提出年月日	令和2年2月26日	R0
日本原燃株式会社

M O X 燃 料 加 工 施 設 に お け る
新 規 制 基 準 に 対 す る 適 合 性

安全審査 整理資料

臨界防止等の信頼性向上に伴う変更

第1図 臨界検知用ガスモニタの系統概要図

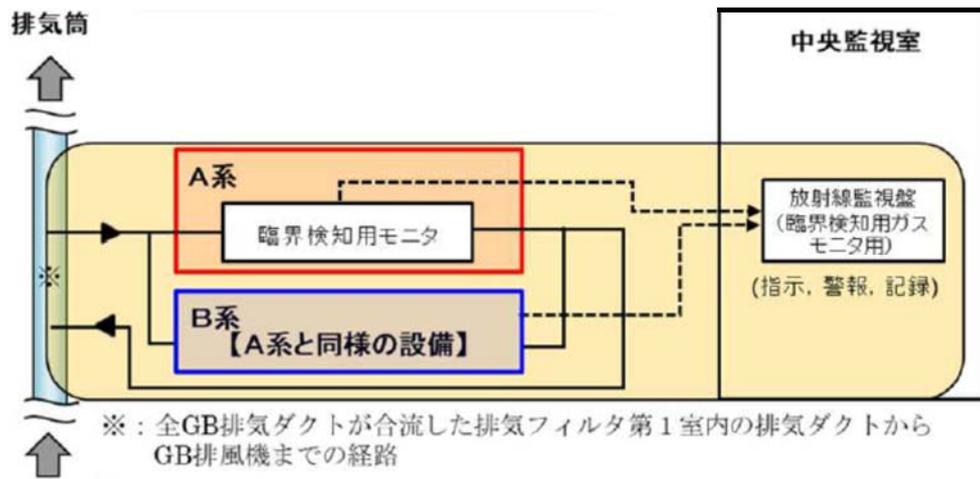
核分裂生成物からの放射線を測定し、放射能レベルの監視を行うため、臨界検知用ガスモニタを設ける。

臨界検知用ガスモニタの測定値は、中央監視室において指示及び記録するとともに、放射能レベルがあらかじめ設定した値を超えたときは、中央監視室に警報を発する設計とする。

臨界検知用ガスモニタの測定値は、緊急時対策所において指示する設計とする。

1. 予備混合機に対する計算条件及び評価結果

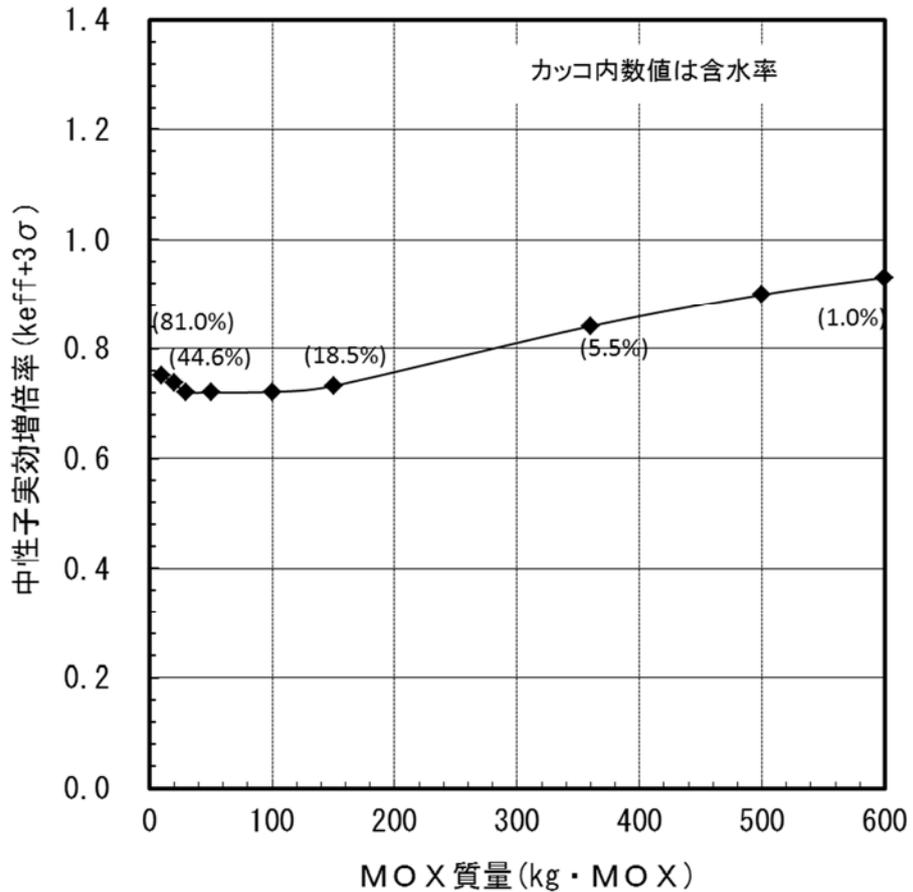
項目	計算条件
使用計算コード及び核データライブラリ	SCALE-4 の KENO-V. a コード及び ENDF/B-IV ライブラリ
核燃料物質の形状	球形状
混合機容積	120 L
Pu 富化度	30%
核分裂性Pu割合	83%
ウラン中のウラン-235含有率	1.6%
核燃料物質質量	10~600kg・MOX (混合機内の残りの空間は添加剤充滿)
含水率	81.0~1.0%
密度	$0.09 \sim 5.0 \times 10^3 \text{kg/m}^3$
反射条件	水 2.5cm
中性子実効増倍率 ($k_{\text{eff}}+3\sigma$)	0.932 (核燃料物質質量: 600kg・MOX)
評価結果	中性子実効増倍率は、推定臨界下限増倍率 0.97 未満であるため未臨界

2. 均一化混合機，添加剤混合機及び回収粉末混合機に対する計算条件及び評価結果

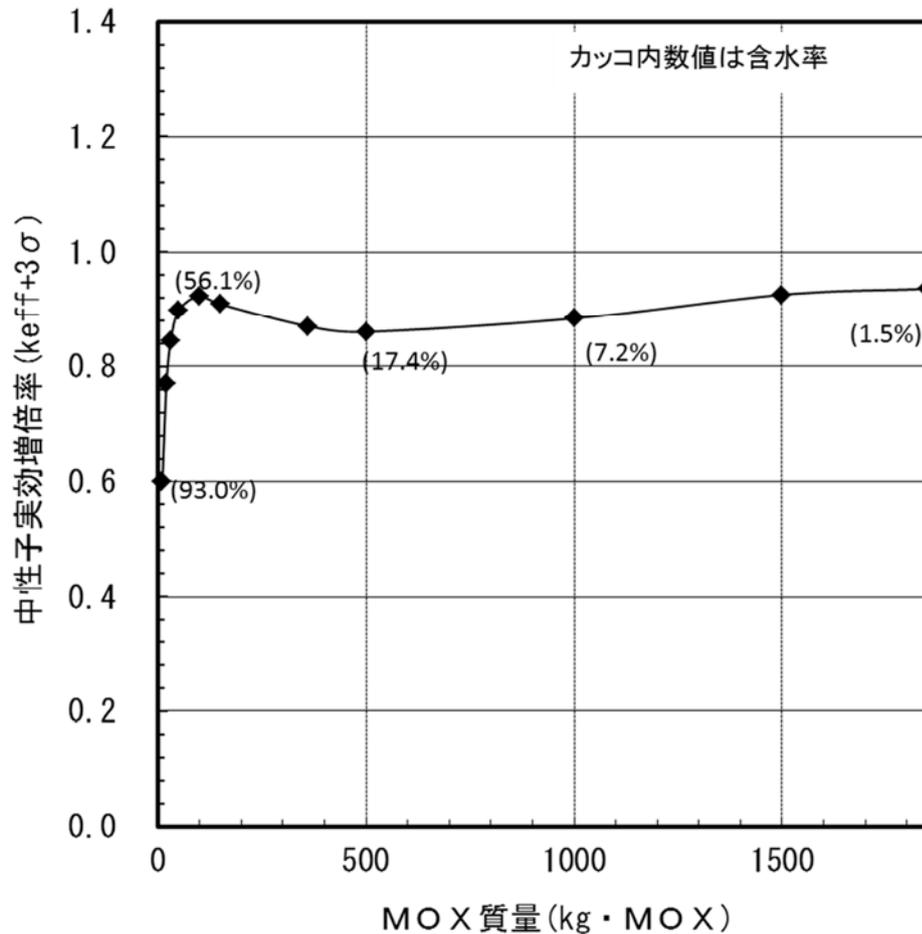
項目	計算条件
使用計算コード及び核データライブラリ	SCALE-4 の KENO-V. a コード及び ENDF/B-IV ライブラリ
核燃料物質の形状	球形状
混合機容積	370 L
Pu 富化度	14% [※]
核分裂性Pu 割合	83%
ウラン中のウラン-235 含有率	1.6%
核燃料物質量	10~1850kg・MOX (混合機内の残りの空間は添加剤充滿)
含水率	93.0~1.5%
密度	0.03~5.0×10 ³ kg/m ³
反射条件	水 2.5cm
中性子実効増倍率 (Keff+3σ)	0.937 (核燃料物質量 : 1850kg・MOX)
評価結果	中性子実効増倍率は，推定臨界下限増倍率 0.97 未満であるため未臨界

- 1) 核分裂性Pu 富化度：11.6%以下
 - 2) Pu 富化度：18%以下
- 臨界評価上は，核分裂性Pu 富化度 11.6%及び核分裂性Pu 割合 83%との組合せから，Pu 富化度を 14%とする。

均一化混合装置等の設計変更

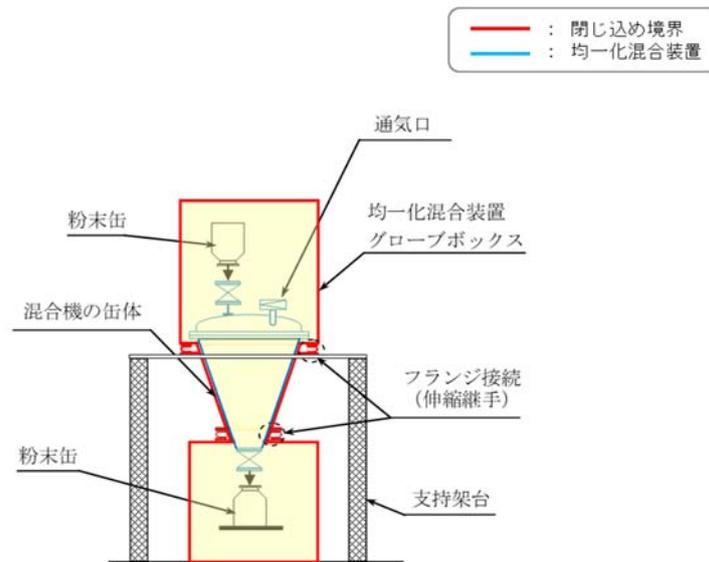
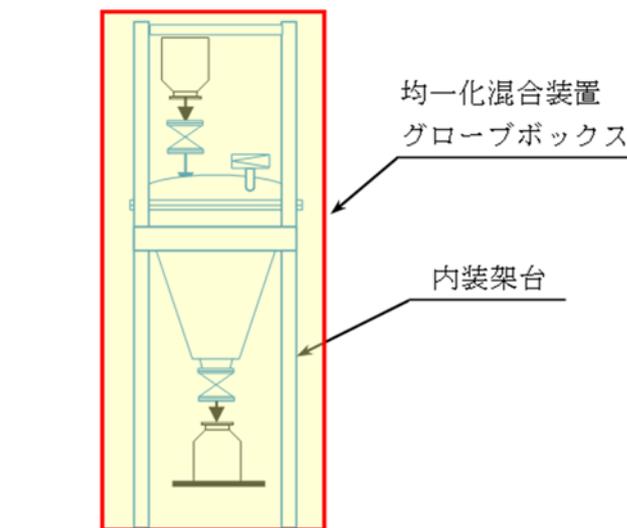
二次混合設備の均一化混合装置について、均一化混合装置を均一化混合装置グローブボックス内に全て収納する設計変更を行い、均一化混合装置グローブボックスにより閉じ込め機能を担保する設計とする。

均一化混合装置を均一化混合装置グローブボックス内に全て収納する設計とし、均一化混合装置グローブボックスにより閉じ込め機能を担保する設計とする。

また、この変更に伴い、均一化混合装置は閉じ込め機能が不要となるため、均一化混合装置を安全上重要な施設から除外する。
